Nr sprawy: BGN.II.271.3.2020

**Do wszystkich
uczestników postępowania
o udzielenie zamówienia publicznego**

Pytania i wyjaśnienia do treści do treści Specyfikacji Istotnych Warunków Zamówienia na wykonanie zamówienia publicznego na wykonanie zadania inwestycyjnego pn. **„Budowa sieci wodociągowo-kanalizacyjnej w m. Tarnawa Rzepińska oraz budowę oczyszczalni przydomowej”**

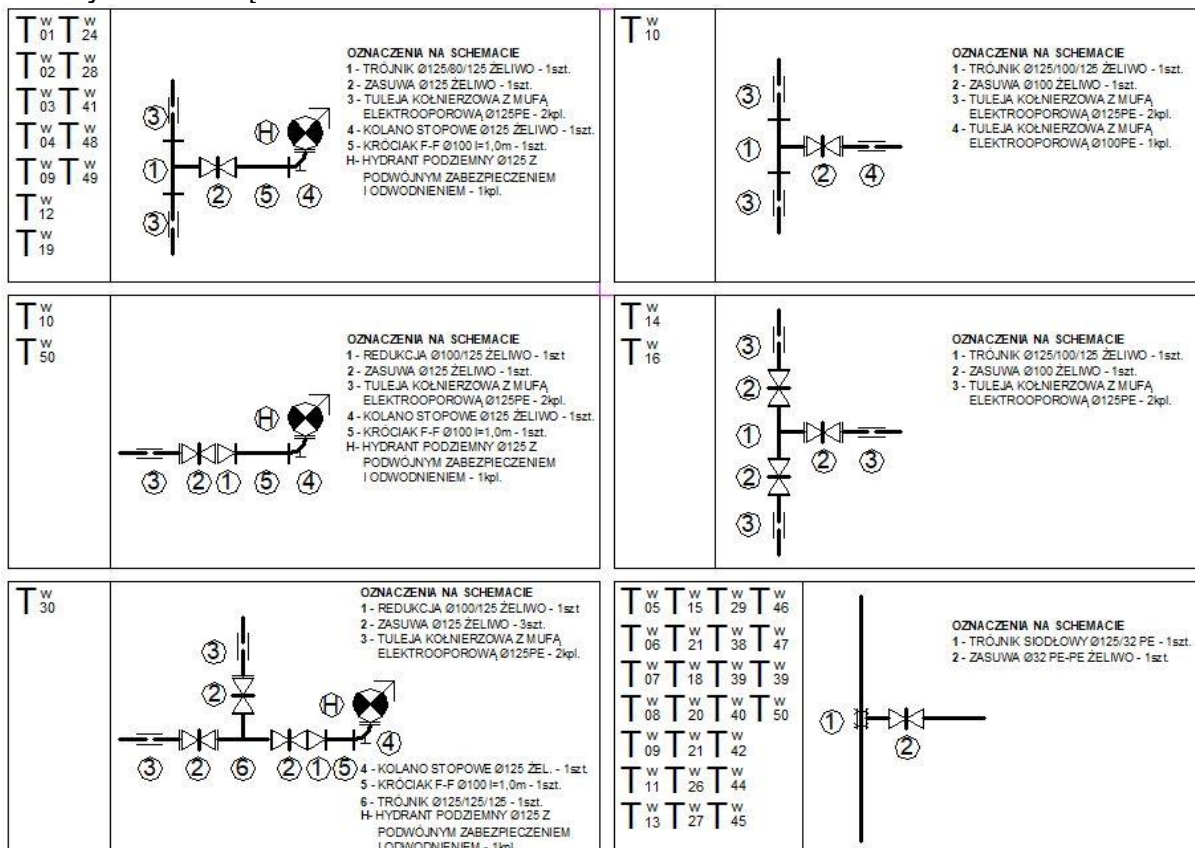
Prosimy o udostępnienie kompletnej dokumentacji projektowej:

- Numery udostępnionych rysunków nie zgadzają się ze spisem załączników do projektu.

- Brak rysunków profili przyłączy wodociągowych oraz przykanalików kanalizacji.

- Brak rysunków węzłów.

W WERSJI PRZEKAZANEJ NR SĄ ZGODNE

NIE SĄ WYMAGANE

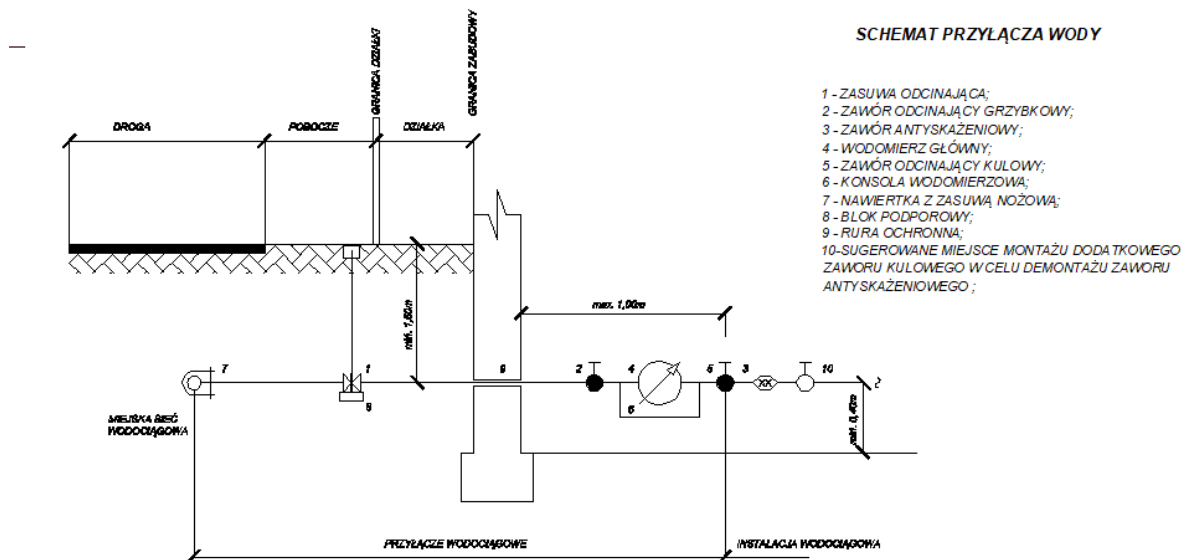
Prosimy o udostępnienie szczegółu i wymagań dla studni wodomierzowej oraz zestawienia wyposażenia.

W ZAŁĄCZENIU
